Progetto per la realizzazione di impianto eolico denominato "Poggio alle Pancole" Comune di Lajatico (PI).
Codice della procedura 7874 data di avvio 4-1-2022.

Progetto per la realizzazione di un impianto eolico, denominato "Poggio alle Pancole", costituito da n. 7 aerogeneratori, per una potenza complessiva pari a 42 MW, e delle rispettive opere di connessione alla RTN, da realizzarsi nel Comune di Lajatico (PI). Cod procedura 7874

OSSERVAZIONI – ALLEGATO 3

Estratto tavola 20V036_L_Visibilita_Lajatico_beni_A1_DEF.pdf

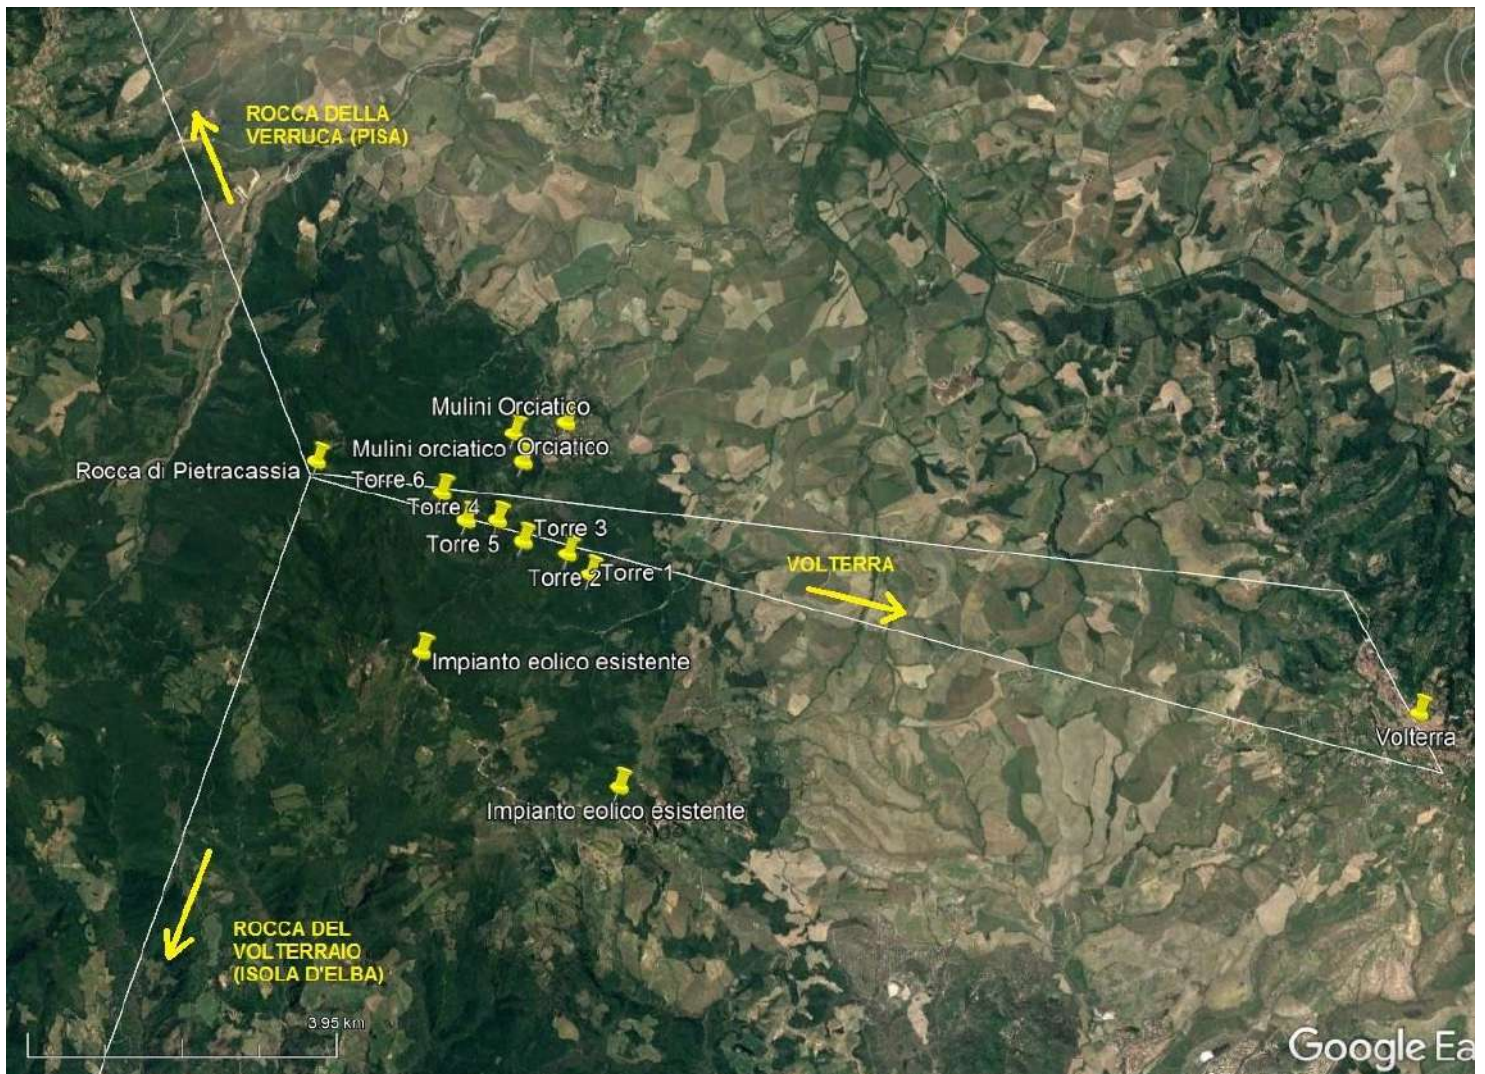
Il progetto del nuovo parco eolico invece è posto proprio lungo la direttrice Rocca di Pietracassia – Volterra, e le prime torri eoliche sono site ad una distanza molto ridotta dalla Rocca (meno di 2 chilometri). La realizzazione del Parco potrebbe perciò distruggere per sempre la più importante direttrice visiva storica che ancora possiamo apprezzare, con grave, insipiente e irreparabile danno al paesaggio, alla storia e alla cultura del territorio.

Vista dalla Rocca di Pietracassia verso Volterra – il nuovo parco eolico andrebbe ad impattare proprio sulla direttrice, e posto a meno di 2 chilometri, impedirebbe la vista di Volterra dalla Rocca; il parco eolico esistente, visibile sulla destra, è posto tra 4 e 6 chilometri, ed è èarzialemente nascosto da un colle più alto.

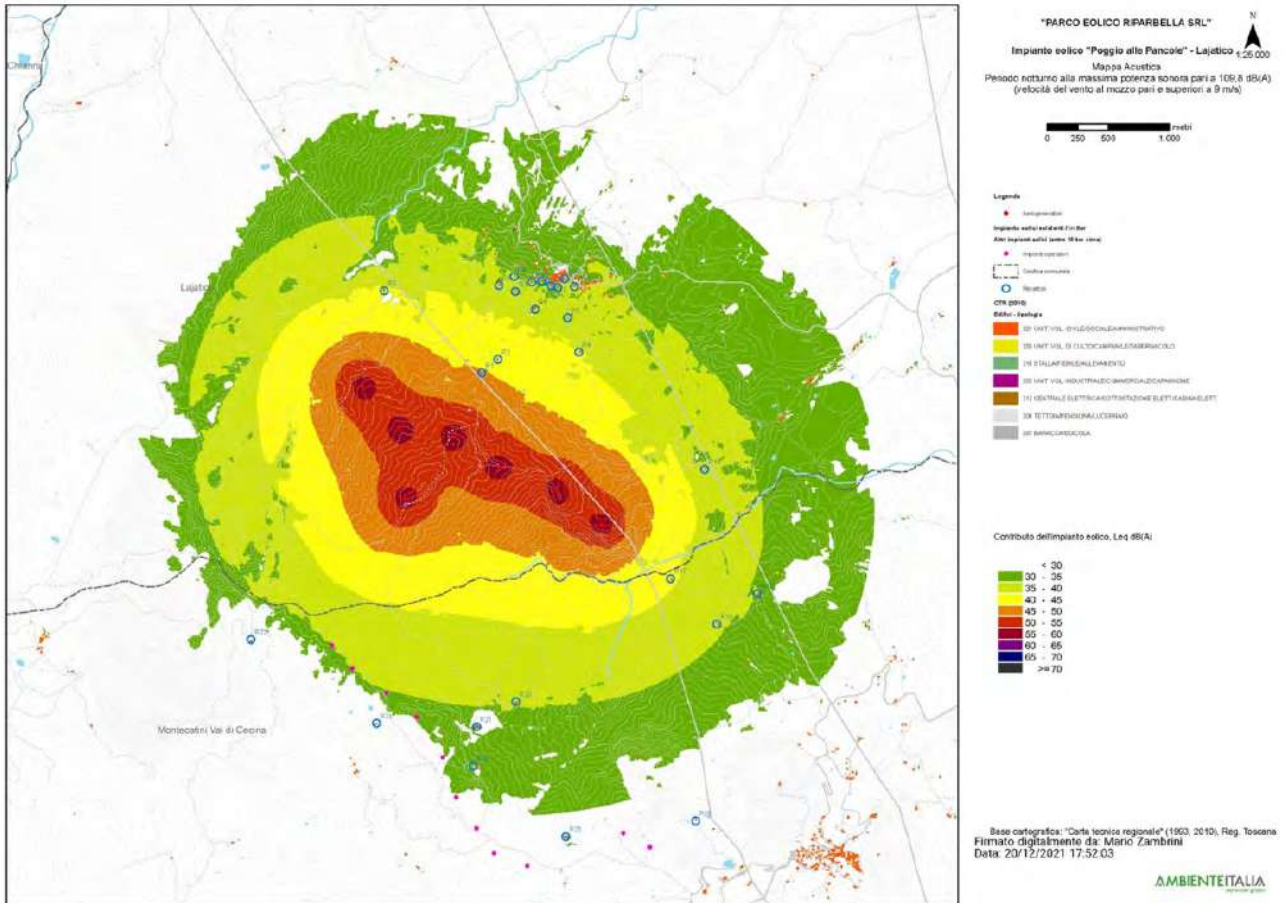
3. Nella valutazione del criterio differenziale a finestre chiuse si fa riferimento a un modello di facciata del fabbricato assolutamente non verosimile: il potere fonoisolante di un vetro 3 mm viene dichiarato 30 dB. Il potere fonoisolante di un vetro 3 mm, basta fare una veloce ricerca in letteratura, non supera i 25 dB e se ragioniamo di infisso nel suo complesso non siamo sopra i 20 dB. L'assunto della stanza 4 metri per 4 metri e volume 43 mc non è assolutamente cautelativo perché le camerette abitabili hanno superfici di calpestio inferiori ai 10 mq e volumi inferiori ai 30 mc. In ogni caso è pieno di stanze con superficie di calpestio inferiore ai 16 mq, basta una qualsiasi camera matrimoniale. La stima dell'indice dell'isolamento di facciata è quindi del tutto sovrastimata, quindi errata e porta a dichiarare che il livello di rumore ambientale a finestre chiuse è inferiore al limite di applicabilità sia di giorno che di notte. Ciò non è corretto e, in situazioni di bassa rumorosità residua come stimata/misurata dai tecnici, quando il differenziale si applica, SI SUPERA. Risulta evidente che senza l'assunto della valutazione errato dell'isolamento di facciata il criterio differenziale a finestre chiuse risulta superato.

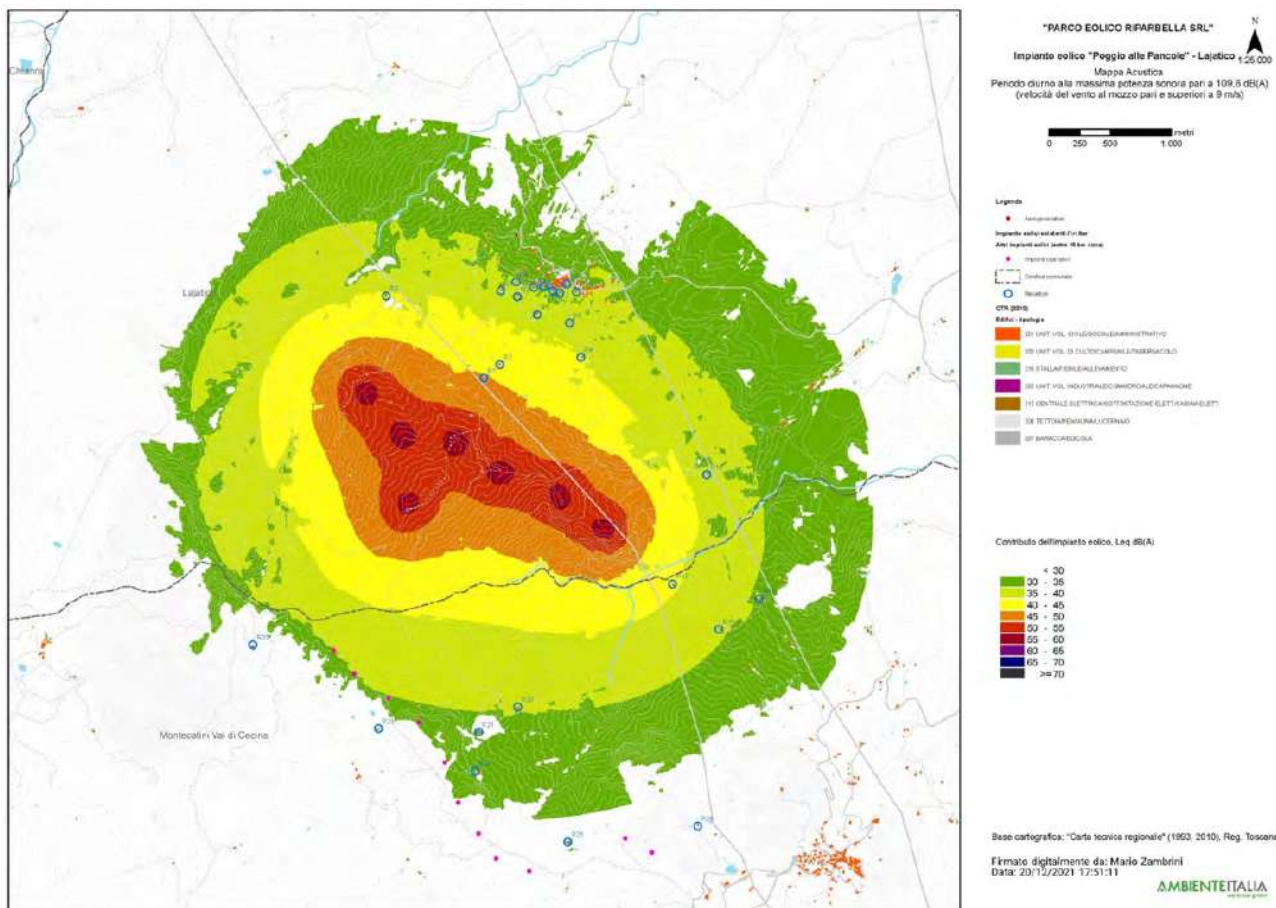
4. L'osservazione ancora più cogente riguarda l'assunto dell'abbattimento di una parete a finestre aperte pari a 10 dB. 10 dB di abbattimento, prova qualsiasi misura che si possa fare in qualsiasi situazione, può andare bene in caso di parete molto grande, di importante R_w e con finestra piccola, inferiore al 5% della superficie finestrata. Già una stanza normalissima di una cameretta con finestra 1,2x1,4, mediante misura a 1 m dalla facciata in esterno e una all'interno con fonometro a 1 m dalla finestra aperta e oltre 1 m dalle altre superfici riflettenti microfoni a 1,5 m di altezza non presenta abbattimento del rumore superiore a 6 dB, a meno di non avere all'interno un ambiente sovraccarico di arredi solo fonoassorbenti in una condizione assolutamente non realistica. Se poi ci spostiamo a una camera con una banale porta finestra da 1,2mx2,4m si perde un ulteriore dB di abbattimento e in situazioni, che esistono tranquillamente, di infissi ampi (tipo 1,8x2,4 o 2x2,4 o anche oltre) si arriva a situazioni in cui l'unico abbattimento che offre la parete è la riduzione di 3 dB dati dai coefficienti di riflessione di facciata. Coefficiente di riflessione di facciata che, oltretutto, qui non risulta valutato.

Se ne deduce che ipotizzando un abbattimento delle pareti inferiore a quello della valutazione e conforme alle stime riportate il criterio differenziale a finestre aperte si applica e SI SUPERA, sempre con riferimento ai bassi livelli di rumorosità registrati e che sono caratteristici della zona.

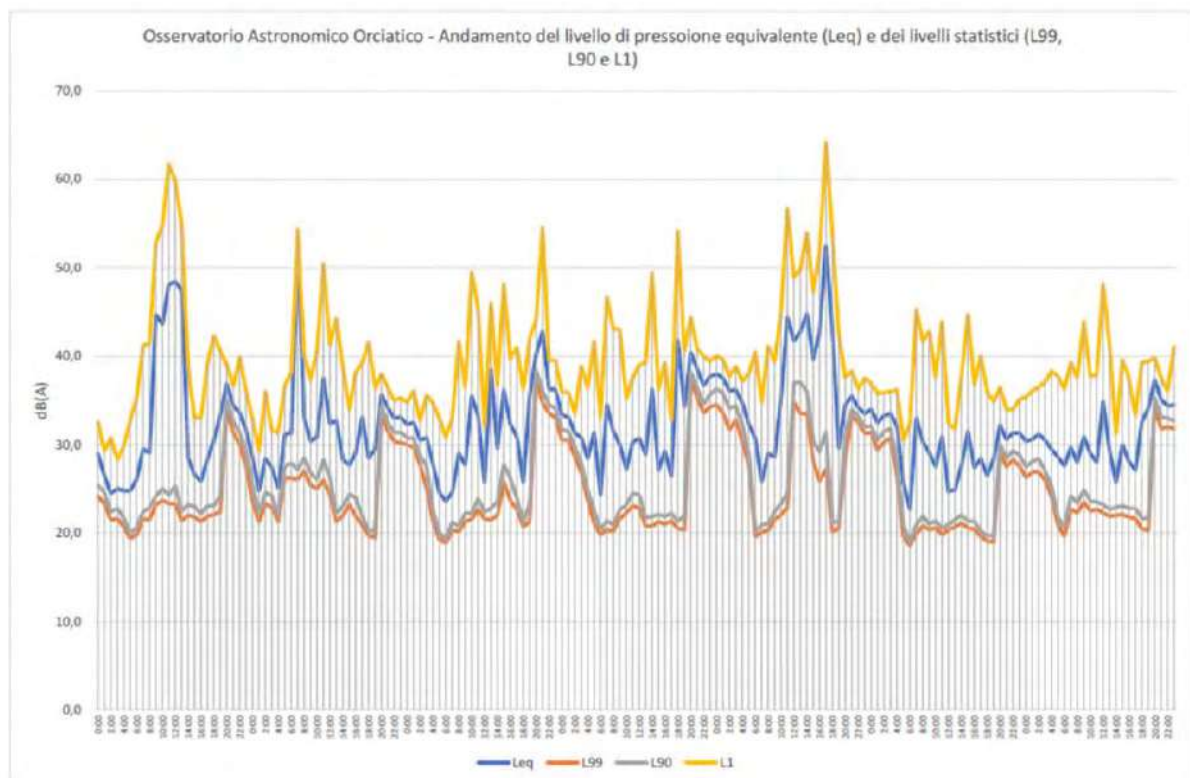
pagina 28 che in corrispondenza di livelli di pressione equivalente Leq intorno ai 45 dB(A), i livelli

di pressione istantanea L1 si aggirano intorno ai 63 e 65 dB(A) o comunque superiori a 50 dB(A) e questo per periodi di 4 e 9 ore, quindi per buona parte della giornata.
